DETERMINAZIONE DEL DIRIGENTE SERVIZIO VIA/VINCA 11 aprile 2025, n. 147

[ID VIP 13044] - Parco eolico denominato "VEGLIE", costituito da 9 aerogeneratori di potenza nominale pari a 6,2 MW, per una potenza complessiva di 55,8 MW, ricadente nei Comuni di Veglie (LE), Carmiano (LE) e Leverano (LE), incluse le opportune opere di connessione alla RTN che interessano anche i Comuni di Copertino (LE) e Nardò (LE).

Relazione tecnica a supporto dell'istruttoria sul progetto ID_VIP 13044

Tipologia di progetto	Impianto Eolico Onshore "Veglie" con Opere di Connessione alla RTN				
Potenza	55,8 MW (9 aerogeneratori di potenza unitaria pari a 6,2 MW)				
	Impianto Eolico: Comuni di Veglie (LE), Carmiano (LE) e Leverano (LE)				
Ubicazione	Opere di Connessione alla RTN: Comuni di Veglie (LE), Carmiano (LE),				
	Leverano (LE), Copertino (LE) e Nardò (LE)				
Proponente	Ravano Wind S.r.l.

Figura 3 – Interferenze dell'area buffer di 3 Km con i Beni Culturali parte II del D.lgs. 42/04

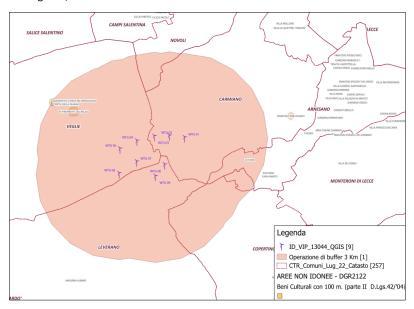
Nell'area buffer dei 3 Km l'area di progetto interferisce con i beni definiti nella parte II del D.lgs. 42/04:

L'area di progetto, pertanto, non ricade tra quelle classificate come idonee ai sensi dell'art. 20 comma 8 lett. c-quater del D. Igs. 199/2021.

Figura 7 – Uso del suolo nell'area di progetto e nelle opere di connessione

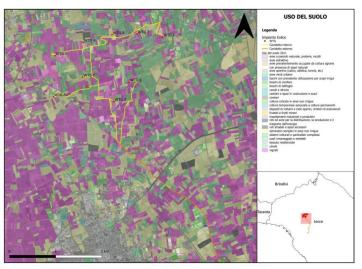
Dal sopralluogo effettuato dal proponente, è emerso che l'aerogeneratore **WTG 1 è l'unico a ricadere in un vigneto mentre gli altri in aree incolte**. Le piazzole e le relative strade di accesso agli aerogeneratori potranno anch'esse interessare uliveti e vigneti. Il cavidotto nel suo percorso ricade prevalentemente all'interno della viabilità esistente e in parte anch'esso in seminativi irrigui e colture arboree.

Tuttavia, è bene osservare che anche per altri aerogeneratori potrebbe generarsi interferenza con le colture arboree in quanto la realizzazione delle piazzole temporanee, del cavidotto interno e delle relative strade di accesso agli aerogeneratori interessano uliveti e vigneti.

Tali colture potrebbero potenzialmente rientrare nei disciplinari dei prodotti DOP e IGP in quanto i comuni di Veglie, Carmiano e Leverano sono zone di produzione di vini e olii di qualità.

Figura 8 – Rilievo georeferenziato delle essenze di pregio nell'area di indagine (500 m)

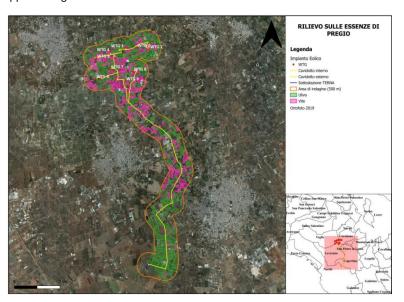
Pertanto, il proponente ha riportato tutti gli uliveti e i vigneti rilevati in campo, che necessiteranno successivamente di una verifica mediante un'interlocuzione con il conduttore dei fondi. Successivamente, i

Ancora, nella fascia di 500 m distribuita uniformemente all'area di progetto, non è stata rilevata la presenza di alberi monumentali. Sono stati consultati anche gli elenchi degli ulivi monumentali forniti dalla Regione Puglia sul portale SIT e l'elenco degli alberi monumentali della Regione Puglia approvato con D.M. n. 490928 del 18/09/2023 dai quali si è evinto che i comuni di interesse non presentano alberi monumentali. Non è stata rilevata la presenza dei muretti a secco nei dintorni dell'impianto eolico mentre nell'area di indagine di 500 m dal cavidotto esterno sono stati rilevati alcuni di questi soprattutto nel comune di Copertino.

Figura 9 – Rilievo georeferenziato su ortofoto 2019 degli elementi caratterizzanti il paesaggio nell'area di indagine (500 m)

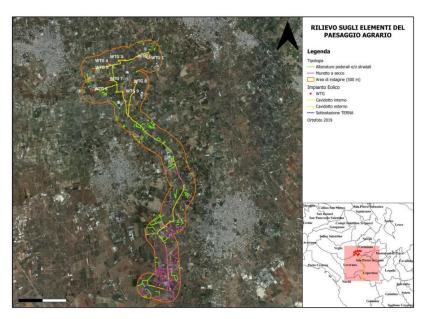
- Non sono stati individuati muretti a secco nelle immediate vicinanze dell'impianto eolico. Tuttavia, nell'area di indagine entro un raggio di 500 m dal cavidotto esterno, sono stati rilevati alcuni muretti a secco, prevalentemente nel territorio del comune di Copertino.
